Unifikacja osprzętu elektrycznego w ciągnikach Ursus C-4011 i C-330

Reflektory przednie

Zmiany konstrukcyjne w ciągniku Ursus C-4011

Rys. 1. Reflektor 0050/02-422/1 i 0050/76-302/0 (ciągniki Ursus C-325, C-328, i C-330 do nr 116999)

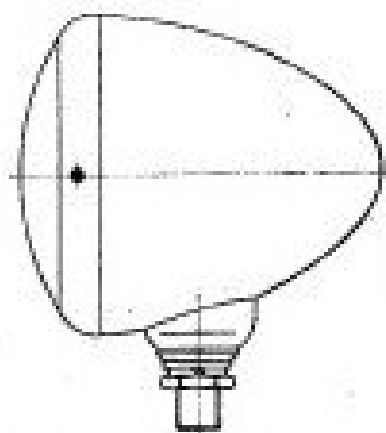
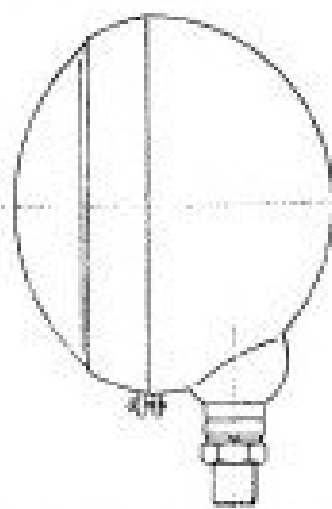
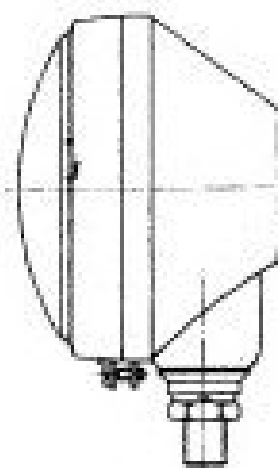
Nowy reflektor przedni prawy 0050/02-422/1 zastępuje dotychczasowy reflektor 0050/76-302/0 w ciągniku Ursus C-4011 oraz reflektor 0050/02-422/0 w ciągniku Ursus C-330. Reflektor przedni lewy 0050/02-421/1 zastępuje reflektor 0050/76-305/0 w C-4011 i reflektor 0050/02-421/0 w C-330 (rys. 1—3). Reflektor prawy różni się od lewego usytuowaniem żarówki światła pozycyjnych.

Reflektory pozmianowe mają w inny sposób

mocowane przewody elektryczne. Dotychczas przewody doprowadzające były mocowane wkrętami do zacisków znajdujących się w reflektorze. Obecnie do przewodu przylutowana jest nasadka końcówki płaskiej 1 BN-65/3687-02 (numer katalogowy 0054/14-080/1), którą nasuwa się na końcówkę wystającą z oprawki żarówki. Aby więc zamontować nowe reflektory produkcji „Zelmo” w ciągnikach przedmianowych, należy na końcach przewodów doprowadzających przylutować nasadki (po 3 nasadki do każdego reflektora).

Zastosowanie wsuwanych nasadek, zamiast złącz śrubowych, ułatwia montaż i uniemożliwia samoczynne wypadanie przewodów z zacisków.

Na części zamienne do wszystkich typów ciągników Ursus, będą dostarczane tylko nowe reflektory 0050/02-422/1 (prawy) i 0050/02-421/1 (lewy). Reflektory te można zamontować także do ciągników przedmianowych, a więc do ciągników Ursus C-4011 (do nr 28499) oraz do ciągników Ursus C-325, C-328 i C-330 (do nr 116999), ale pod warunkiem dolutowania do przewodów elektrycznych nasadek, zakładanych na końcówki umieszczone w środku reflektora.

W katalogu ciągnika Ursus C-4011, wydanie 1967 r., tablica 45, należy wprowadzić następujące zmiany (od nr ciągnika 28500):

jest	powinno być
poz. 15 Ilość sztuk 12	Ilość sztuk 13
poz. 29 0050/76-302/0	0050/02-422/1

Reflektor 150 prawy	Reflektor 150 lewy
poz. 40	0050/76-305/0	0050/02-421/1
	Reflektor 150 lewy	Reflektor 150 prawy
poz. 42	0050/77-082/0	0054/11-011/2
	Żarówka dwuświatłowa 12 V 25/25 W	Żarówka jednoświatłowa 12-25/25 BA20d PN-64/S-76135
poz. 45	22N-58/MPM-08-00302	PN-64/S-76135

W katalogu ciągnika C-330, wydanie 1967 r., tablica 36 trzeba wprowadzić następujące zmiany od nr ciągnika 117000:

jest	powinno być
poz. 1 0050/02-422/0	0050/02-422/1
poz. 7 0050/02-421/0	0050/02-421/1

Rys. 1. Sygnal dźwiękowy 0050/45-793/0 (ciągniki Ursus C-4011)

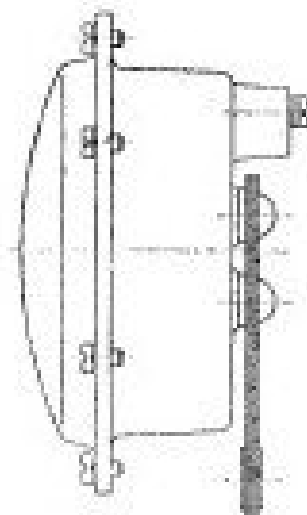
W celu unifikacji części w ciągnikach Ursus C-4011 i C-330 dotychczasowy sygnal dźwiękowy 0050/76-529/0 produkcji czechosłowackiej do ciągnika Ursus C-4011 zastąpiono od nr ciągnika 30000 sygnałem 0050/45-793/0, produkcji „Belma”, Bydgoszcz (rys. 1). Zmiana ta nie wpływa na zamienność części.

W katalogach ciągnika C-4011, wydanie 1967 r., w tablicy 44, poz. 27, zamiast „0050/76-529/0 Sygnal dźwiękowy 125 12V” powinno być: „0050/45-793/0 Sygnal dźwiękowy 12V SES”.

Rys. 2. Sygnal dźwiękowy 0050/02-422/1 (ciągniki Ursus C-330)

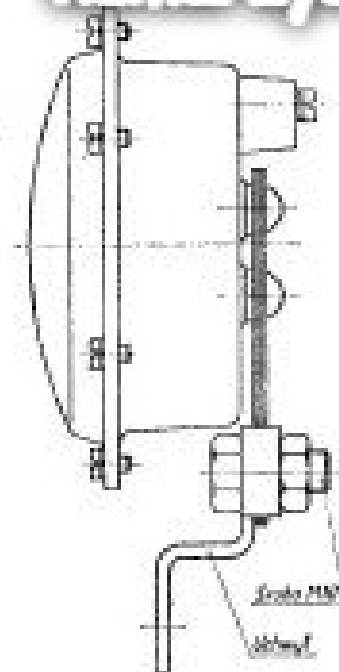
Ten sam sygnal dźwiękowy ma zastosowanie w ciągnikach Ursus C-330 (a także w C-325 i C-328). W ciągnikach tych sygnal występuje z dodatkowym uchwytem i śrubą mocującą

M10 (rys. 2), dlatego ma oznaczenie 0050/02-427/0.

Rys. 2. Zaczep uniwersalny — jako zaczep wahliwy: 1 — dyszel zaczepu, 2 — belka ramy zaczepu, 3 — widły zaczepu, 4 — sworznie zaczepu

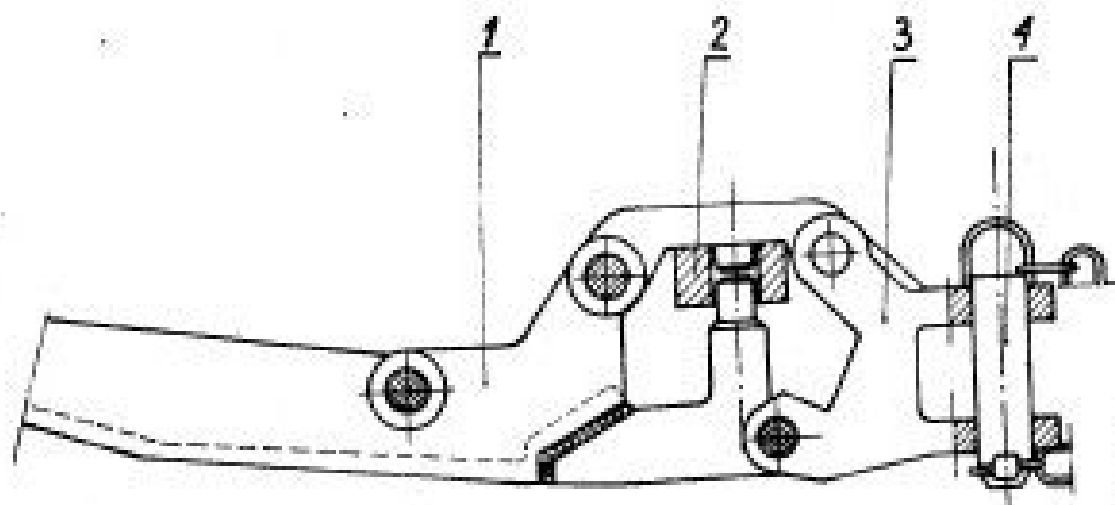
Obecnie zaczep uniwersalny 0042/56-000/0 nie wchodzi do wyposażenia standardowego ciągnika Ursus C-330, lecz stanowi jego dodatkowe wyposażenie na specjalne żądanie. Natomiast belka zaczepu 0050/02-169/0, która

była dawana na specjalne żądanie, obecnie weszła do wyposażenia standardowego ciągnika, a więc jest dawana do każdego ciągnika.

Rys. 1. Łożyskowanie wałka sprzęgłowego przekładnika mocy: a — do nr ciągnika 23999; b — od nr ciągnika 24000

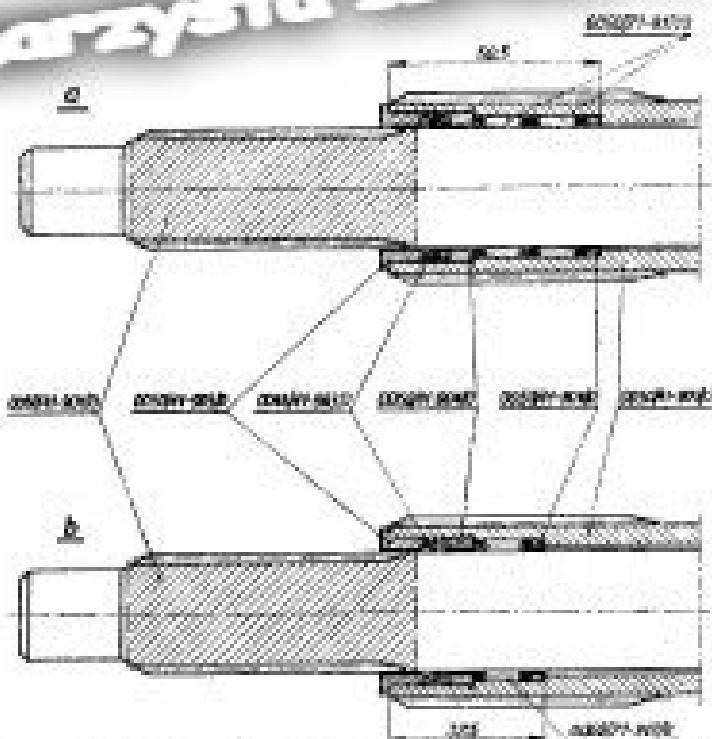
W ciągniku C-4011 od nr 24 000 zmieniono łożyskowanie wałka sprzęgłowego przekładnika mocy w skrzyni przekładniowej.

Do nr ciągnika 23 999 wałek sprzęgłowy przekładnika 0050/41-903/0 był łożyskowany od strony sprzęgła na wałku sprzęgłowym ciągnika 0050/41-901/0 na dwóch łożyskach igielkowych 0050/71-917/0 (rys. 1a). Obecnie jest łożyskowany na jednym łożysku igielkowym (rys. 1b).

Celem zmiany było uproszczenie konstrukcji. Obserwacje, poczynione w czasie eksploatacji ciągników, wykazały niecelowość stosowania podwójnego łożyska.

W związku z tym zmianie uległ wał sprzęgłowy przekładnika 0050/41-903/0, a mianowicie długość jego bieżni pod łożyska igielkowe zmniejszono z 30,5 mm na 17,5 mm.

Ponieważ zmiana ta nie wpływa na zamienność części, numer 0050/41-903/0 wałka sprzęgłowego przekładnika pozostawiono ten sam. Wałek ten można więc montować także do ciągników do nr 23 999, stosując wtedy tylko jedno łożysko igielkowe.

poz. 5 — „0050/71-917/0 Łożysko igielkowe K28×33×13 PN-58/M-86310” — należy zmienić ilość sztuk z 4 na 3 (od nr ciągnika 24 000).
